Gremium: Rat der Stadt Siegburg
Sitzung am: 07.07.2025

Vorhabenbezogener Bebauungsplan Nr. 31/1 - Erweiterung der Holz-Bauer GmbH
Bereich am westlichen Rand des Seidenbergs, zwischen dem Betriebsgelände der Bauer Holz GmbH und der vorhandenen Bebauung entlang der Straßen „Auf den Tongruben“, „Auf dem Seidenberg“ und „Am Klinkenberger Hof“ im Stadtteil Stallberg

Eingegangene Stellungnahmen und Abwägungsvorschläge der Stadtverwaltung

Anlage 1

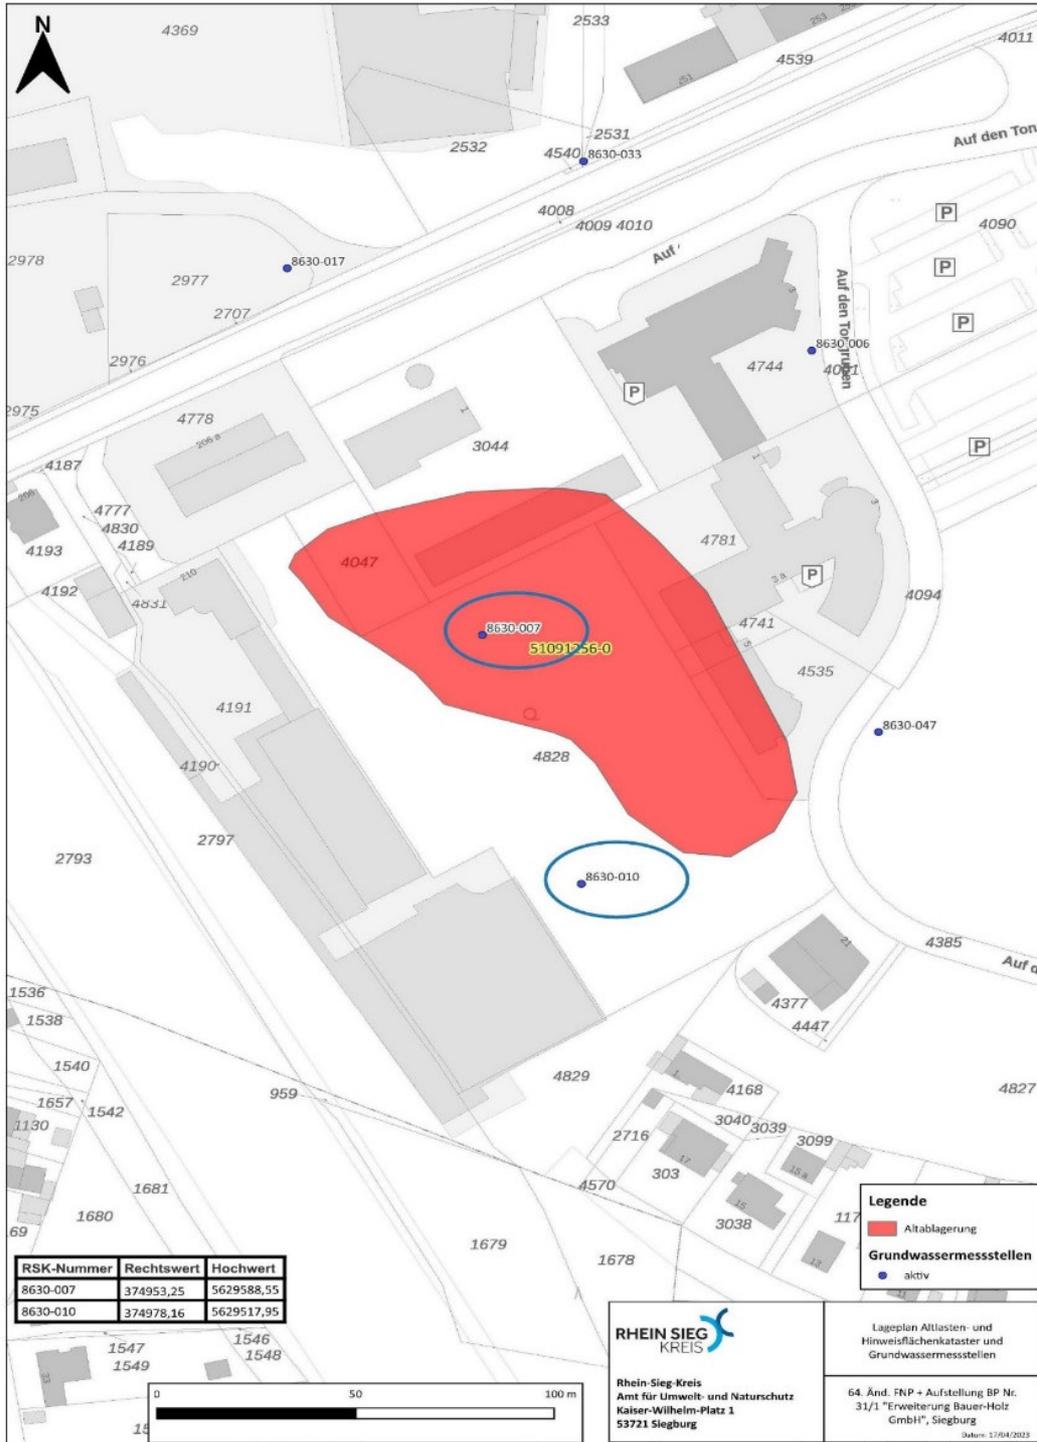
Es wird angeregt, neben der bereits in der Planzeichnung dargestellten Grundwassermessstelle 8630-010 ebenfalls die nördlich gelegene Messstelle 8630-007 in der Planzeichnung darzustellen (Lageplan der Grundwassermessstelle siehe Anlage 1) und einen Hinweis aufzunehmen, der besagt, dass diese Grundwassermessstellen zu erhalten, bzw. bei einem unvermeidbaren Wegfall ordnungsgemäß durch ein hierfür zugelassenes Fachunternehmen mit aktuellem DVGW-Zertifikat W 120 rückzubauen und nach Rücksprache mit dem Rhein-Sieg-Kreis, Amt für Umwelt- und Naturschutz, Fachbereich Grundwasser- und Bodenschutz an geeigneter Stelle neu zu errichten sind. Der Rück- und der Neubau sind durch ein geologisches/hydrogeologisches Fachgutachterbüro zu begleiten und zu dokumentieren.

Die besagte Grundwassermessstelle wurde in der Planzeichnung des Bebauungsplanes nachrichtlich ergänzt. Sie wird -falls erforderlich- im Rahmen der Umsetzung der Planung unter fachgutachterlicher Begleitung verlegt.
